南京江北新区管理委员会建设项目批前公示

南京巨龙钢管有限公司厂区设施搬迁重置项目 规划许可变更

为了提升项目品质，对该项目进行优化调整如下：

变更前（7-1 立面图）：

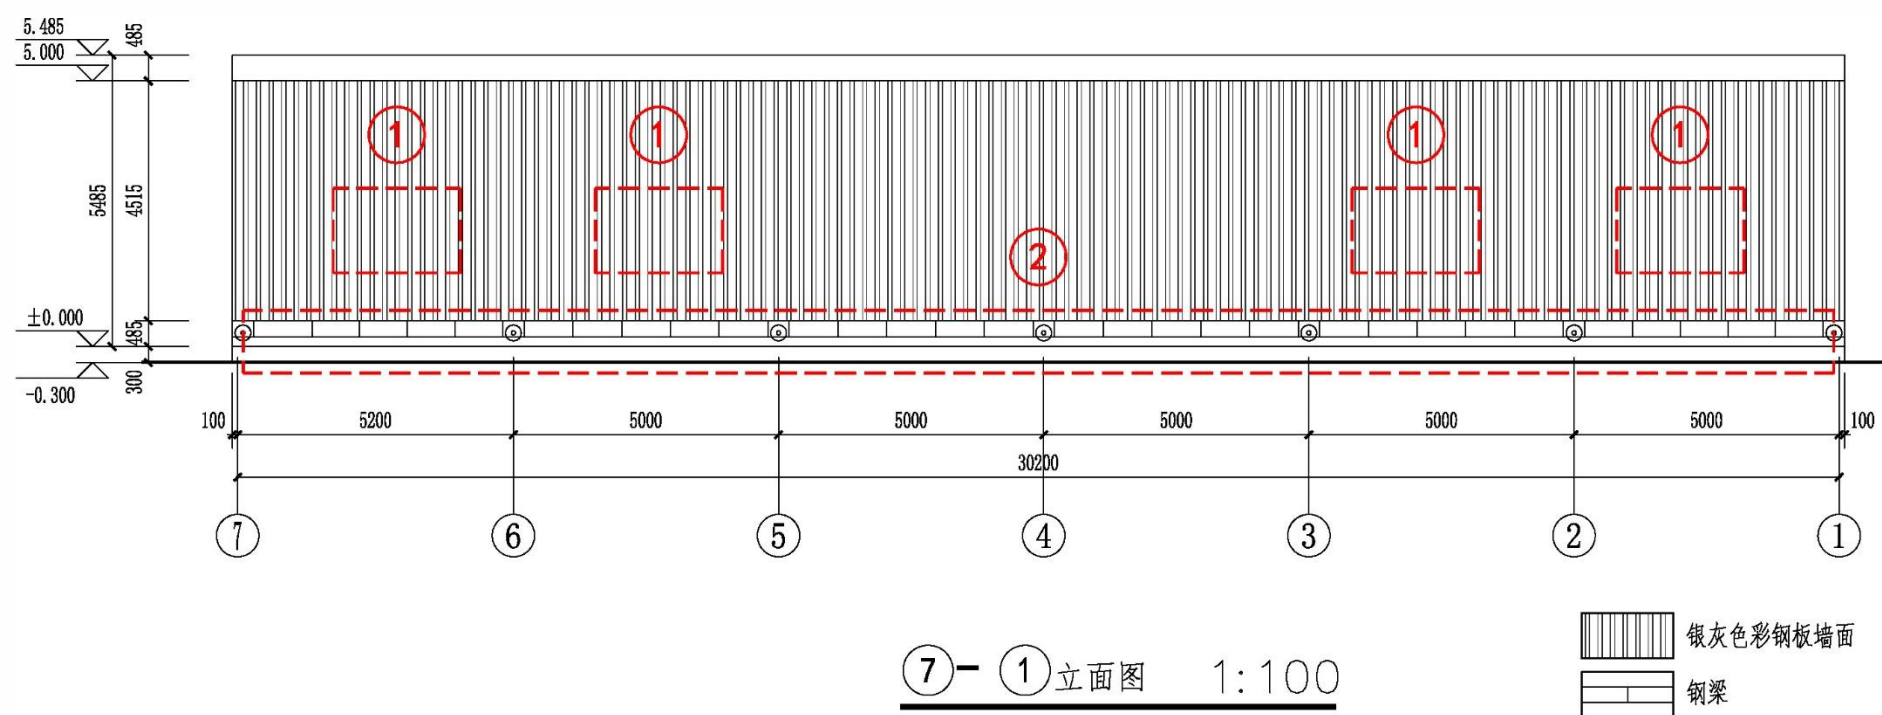
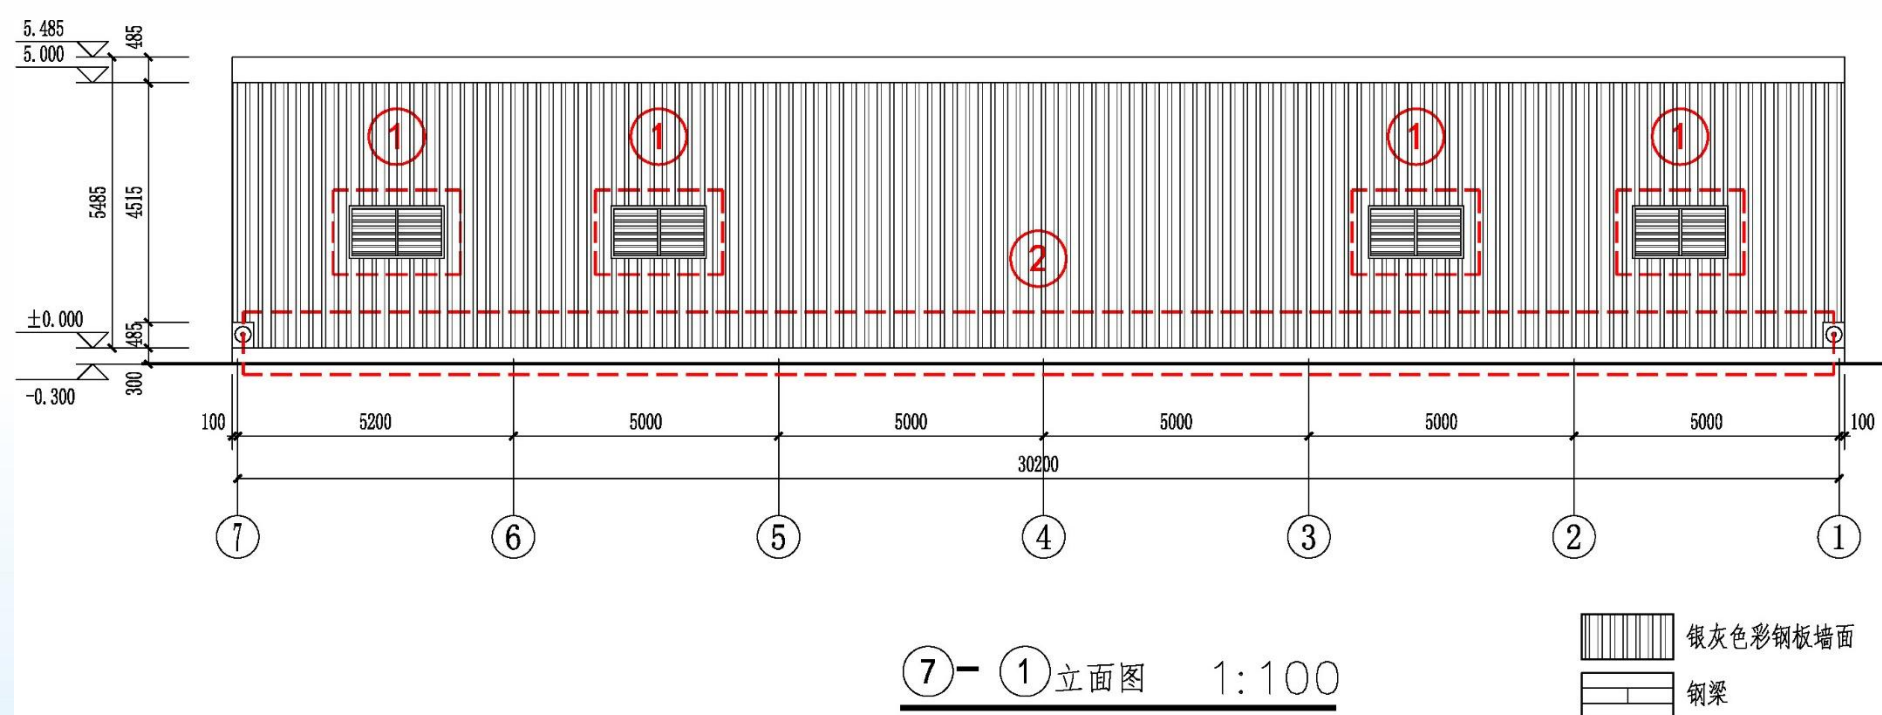
变更内容：①增设百叶窗；

②勒脚处外墙材质由“钢梁”调整为“银灰色彩钢板”。

变更前（1-24 立面图）：

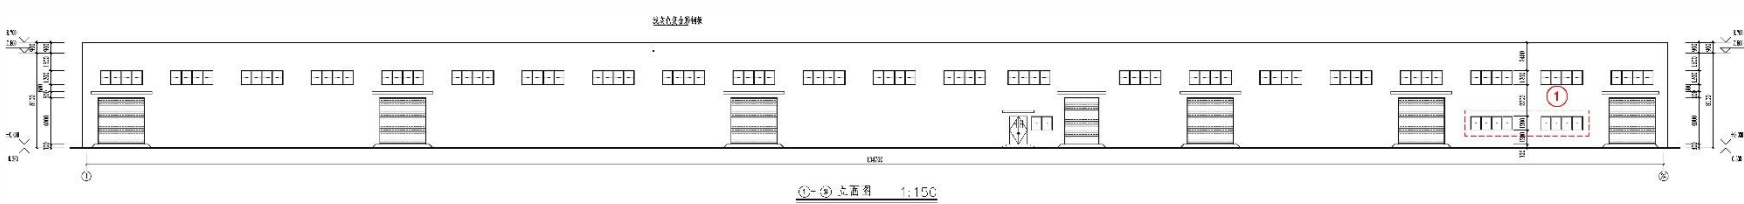
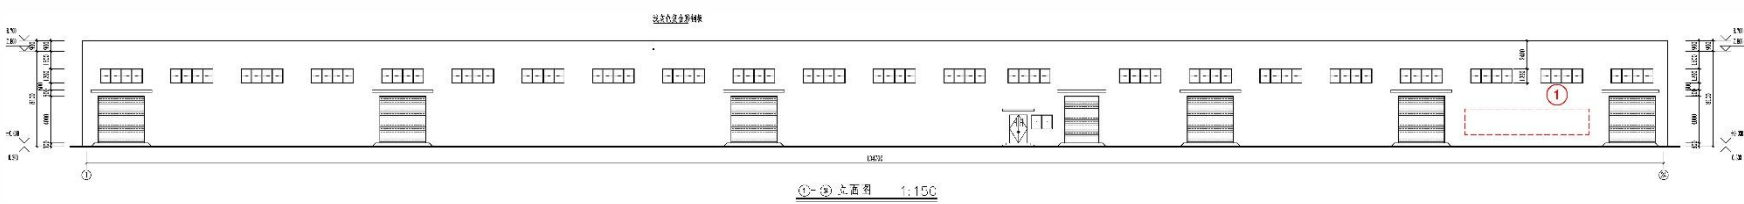
变更内容：①局部取消外窗。

变更前（24-1 立面图）：

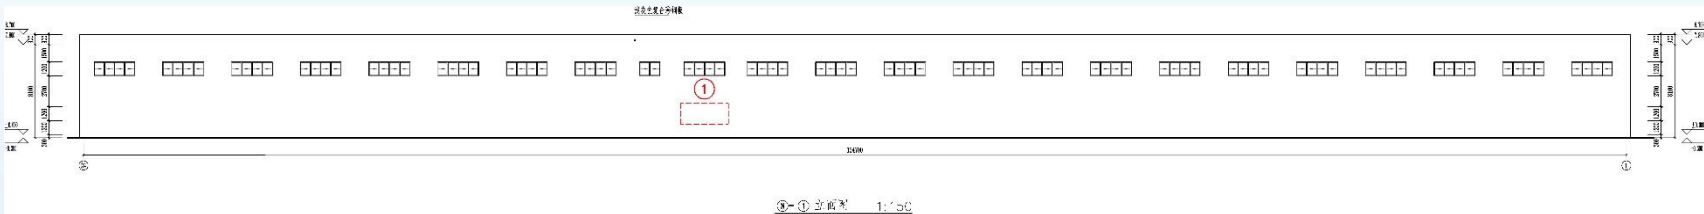
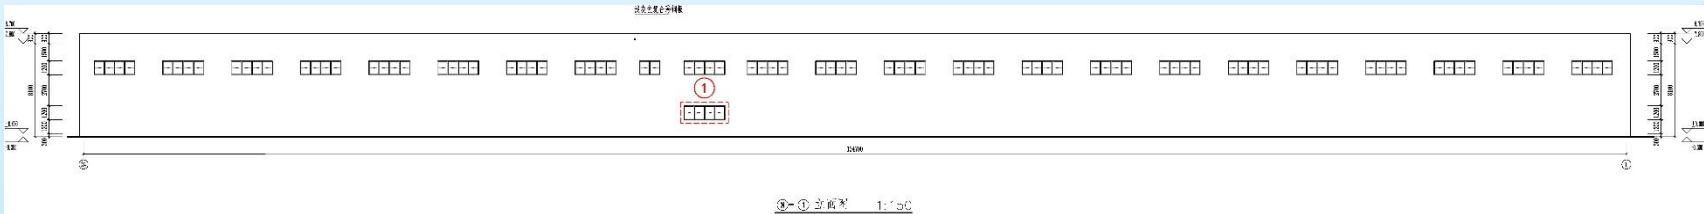
变更内容：①局部增设外窗。

变更前（南立面图）：

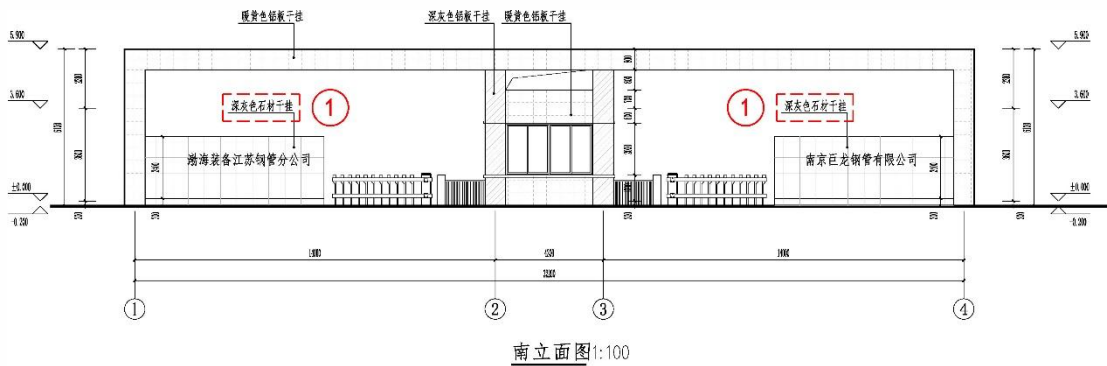
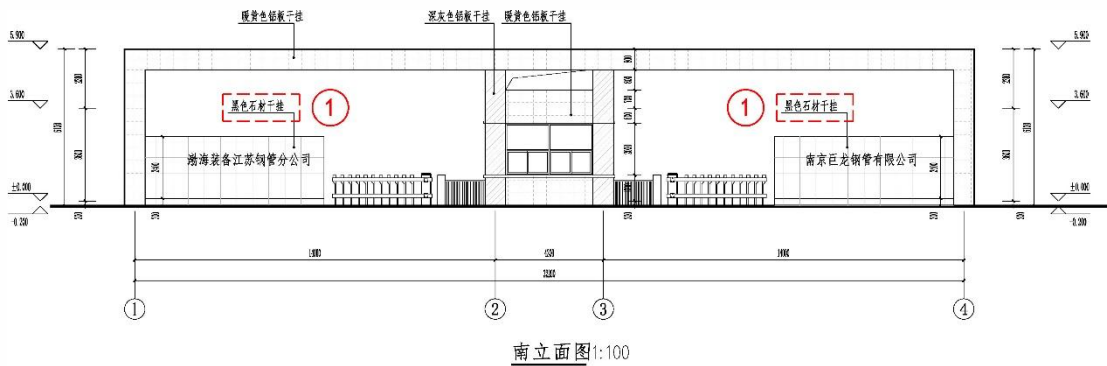
变更内容：①标志墙石材颜色由“深灰色”调整为“黑色”。

变更前（东立面、西立面）：

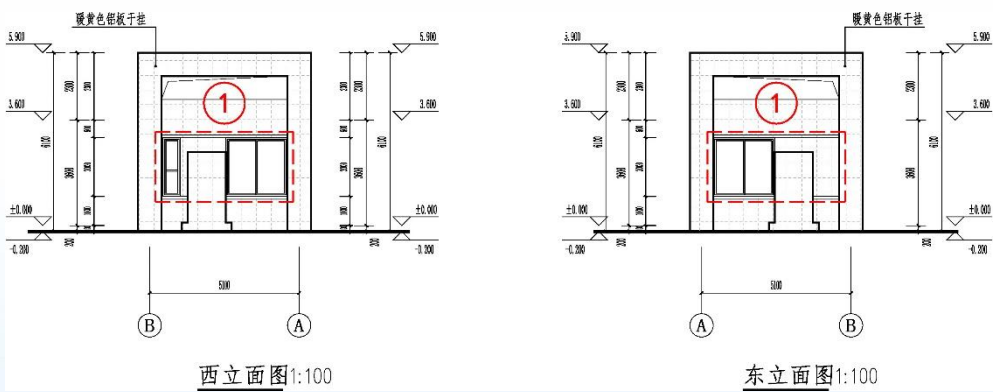
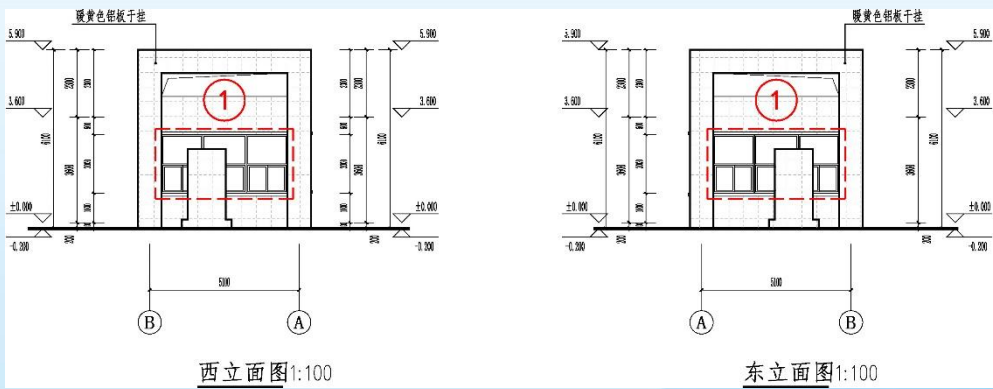
变更内容：①调整外窗尺寸。
